大飯発電所保安規定審査資料	R0
提出年月日	2022年3月9日

大飯発電所原子炉施設保安規定変更認可申請書  
審査資料

大山生竹テフラの噴出規模見直しに伴う変更について

# 高浜3, 4号炉 原子炉施設保安規定変更認可申請 に係る審査会合における指摘事項への回答について 【大山生竹テフラの噴出規模見直しに係る運用変更】

## ① DG改良型フィルタの閉塞時間

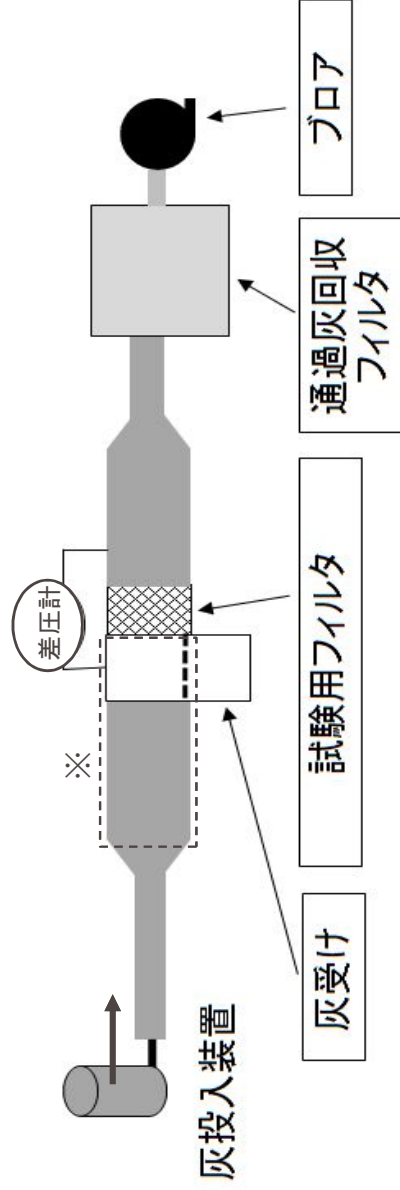
フィルタ閉塞時間、フィルタ取替着手時間、フィルタ清掃回数、ディーゼル発電機機能を期待する時間について、層厚変更後の具体的な試験内容を示したうえで、時間等の妥当性を示すこと。

フィルタの基準捕集容量到達までの時間から、フィルタ取替に要する時間20分を差し引いて、フィルタ取替の着手時間を**70分**（層厚変更前 100分）と設定した。

フィルタ1セット当たりの清掃回数：7回 (層厚変更前 5回)

層厚変更前 (10cm)	層厚変更後 (27cm)
フィルタ最大捕集容量の試験結果 (許容差圧に到達する容量)	59,714 g/m <sup>2</sup>	142,952 g/m <sup>2</sup>
フィルタ取替基準となる基準捕集容量	50,000 g/m <sup>2</sup>	70,000 g/m <sup>2</sup>
基準捕集容量到達までの時間	181 分	94 分
上記の約1/2の時間 (=DG機能を期待する時間)	90 分	<b>45 分</b>

# 電源車(通信連絡設備用)に係る手順の変更内容について

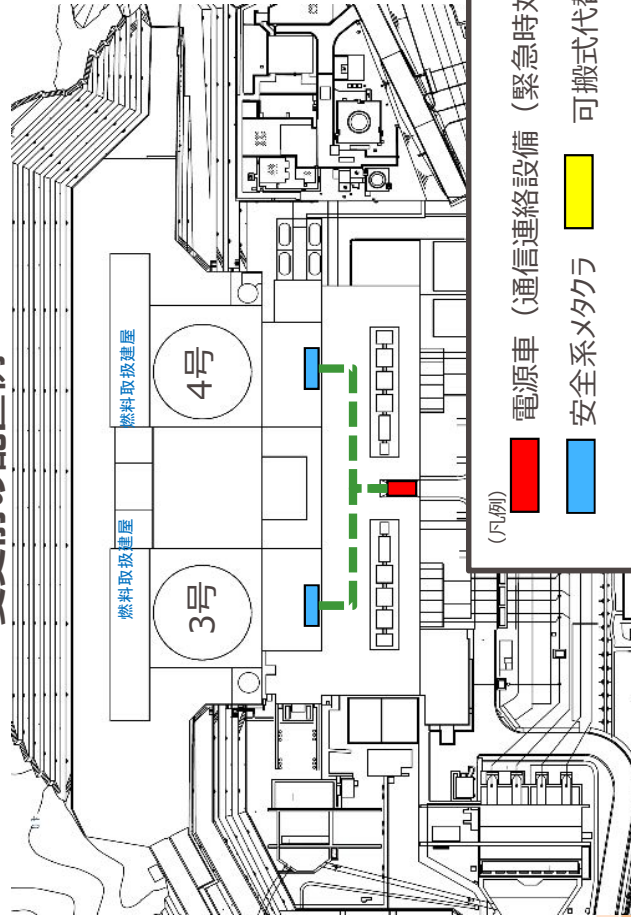
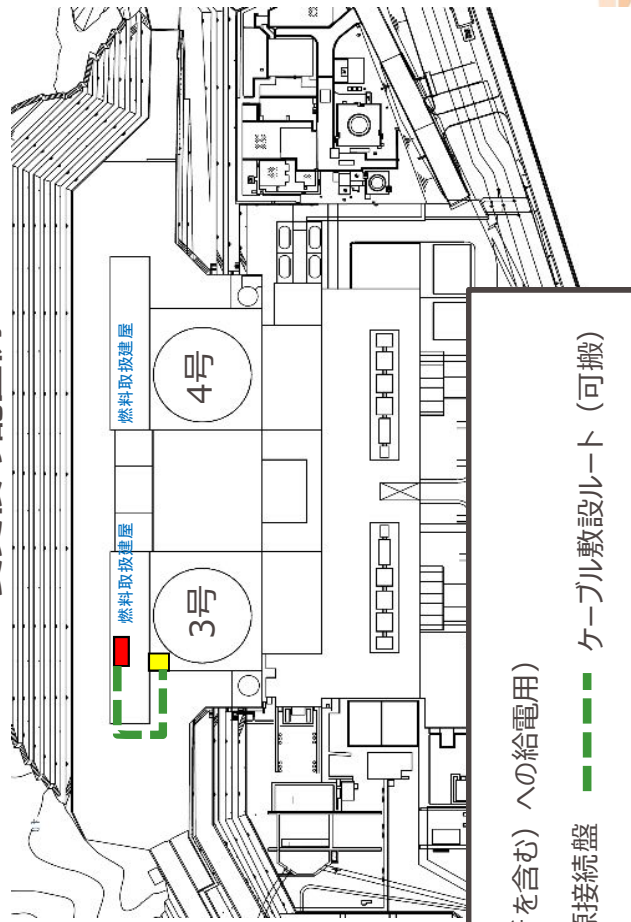
電源車からの給電開始作業に係る要員数、想定時間を変更することの妥当性を示すこと。  
また、DG改良型フィルタ取替運用の実行性を示すこと。

- 電源車(通信連絡設備用)の移動場所をタービン建屋から燃料取扱建屋へ変更することに伴い、保安規定に定める要員数、想定時間を4名60分から2名70分に変更しており、変更後の要員数、想定時間の範囲内で完了することを現場で確認済みである。また、電源車(通信連絡設備用)に係る手順であり、炉心冷却の成立性に影響はない。
- なお、電源車(通信連絡設備用)及びその燃料源としての電源車は、3号炉または4号炉のいずれかの号炉の燃料取扱建屋に配置するが、今後の補正申請にて下線部の内容を明確化する予定である。

## ①DG改良型フィルタの閉塞時間

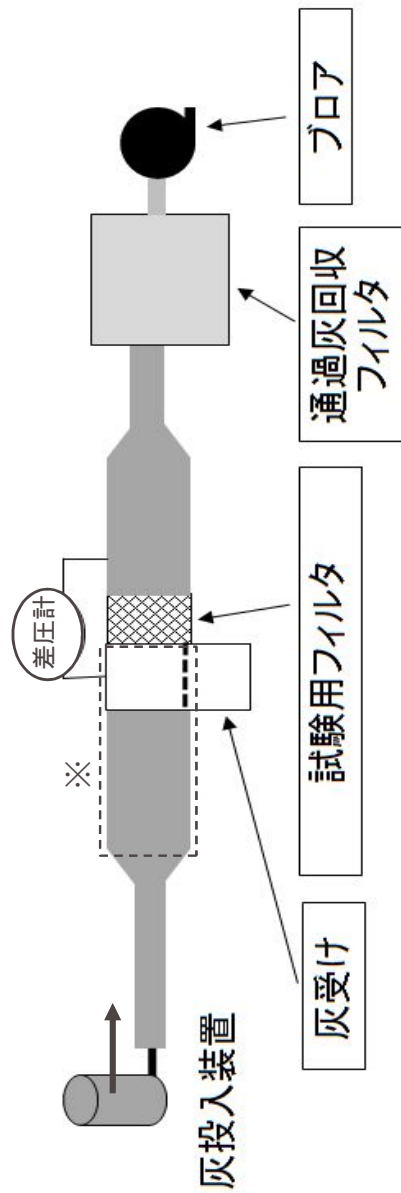
フィルタ閉塞時間、フィルタ取替着手時間、フィルタ清掃回数、ディーゼル発電機機能を期待する時間について、層厚変更後の具体的な試験内容を示したうえで、時間等の妥当性を示すこと。

フィルタの基準捕集容量到達までの時間から、フィルタ取替に要する時間20分を差し引いて、フィルタ取替の着手時間を**340分**（層厚変更前 120分）と設定した。

フィルタ1セット当たりの清掃回数：1回(層厚変更前5回)

層厚変更前 (10cm)	層厚変更後 (25cm)
フィルタ最大捕集容量の試験結果 (許容差圧に到達する容量)	76,174 g/m <sup>2</sup>	315,897 g/m <sup>2</sup>
フィルタ取替基準となる基準捕集容量	50,000 g/m <sup>2</sup>	220,000 g/m <sup>2</sup>
基準捕集容量到達までの時間	207 分	361 分
上記の約1/2の時間 (=DG機能を期待する時間)	100 分	<b>180 分</b>

## 変更後の配置例

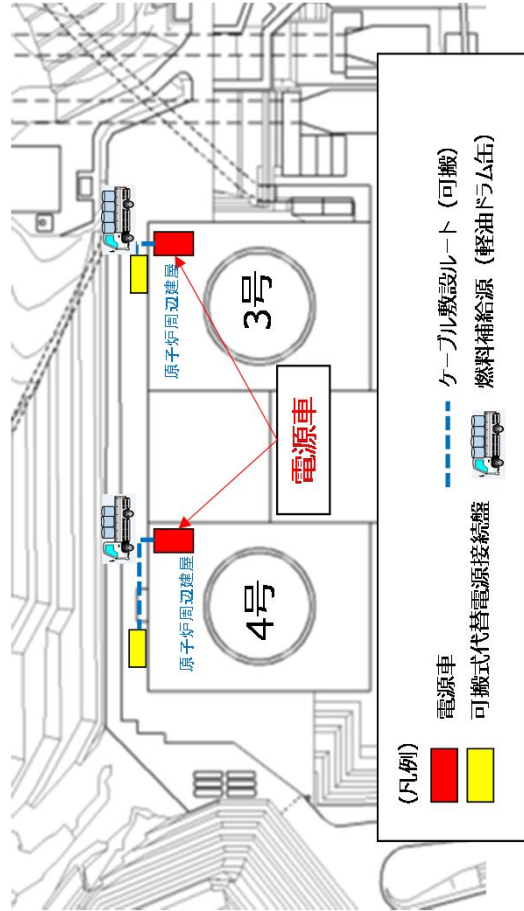
電源車からの給電開始作業に係る要員数、想定時間を変更することの妥当性を示すこと。また、DG改良型フィルタ取替運用の実行性を示すこと。

- 電源車の移動場所をタービン建屋から原子炉周辺建屋へ変更することに伴い、電源車の移動距離は既認可と比べて長くなったが、従前は3号で実施してから4号実施としていた手順のうち一部（電源車の移動）を並行実施とすることで、50分以内に完了することを現場で確認済み。
- また、電源車排気ファン及び仮設ダクトの設置作業について、保安規定に定める要員数、想定時間を4名60分から3名130分に変更しているが、変更後の要員数、想定時間の範囲内で完了することを現場で確認済みである。

### ● 大飯3,4号炉

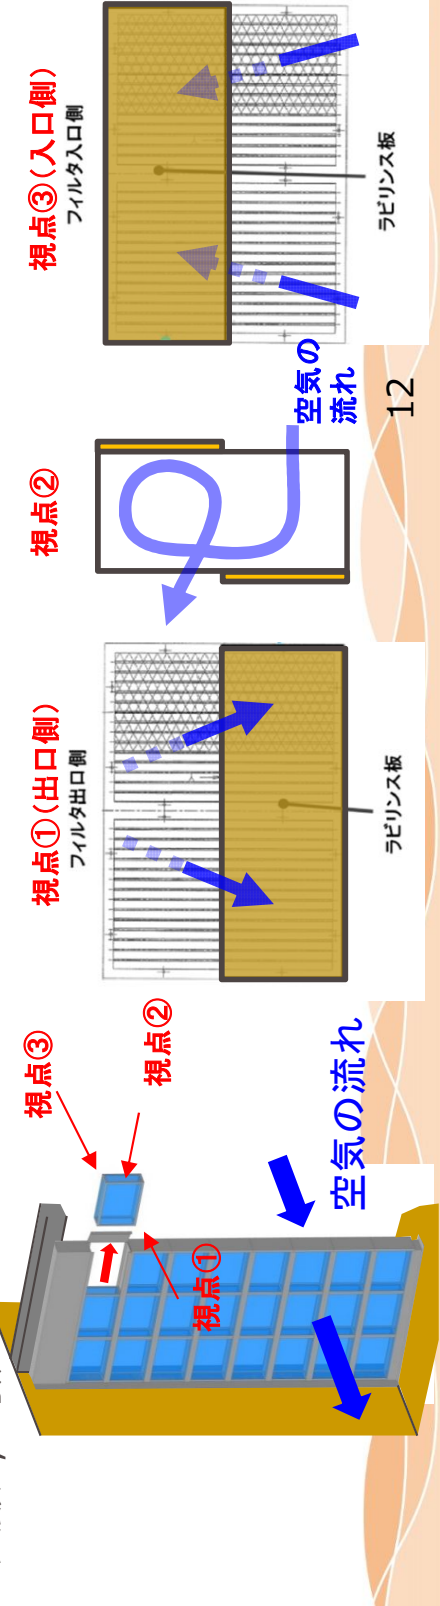
層厚変更に伴う火山灰濃度の増加により、フィルタ閉塞時間が短くなることから、改良型フィルタを改造することで、閉塞時間への影響対策を実施した。

当初設計の「ラピルス板」があると、フィルタ出入口の表面積が半分になるため、**フィルタの流速が2倍速くなる**。これまでのフィルタ試験にて、**フィルタの流速が速いと、閉塞時間が短くなる**知見が得られていることから、「**ラピルス板**」を取外すことにした。
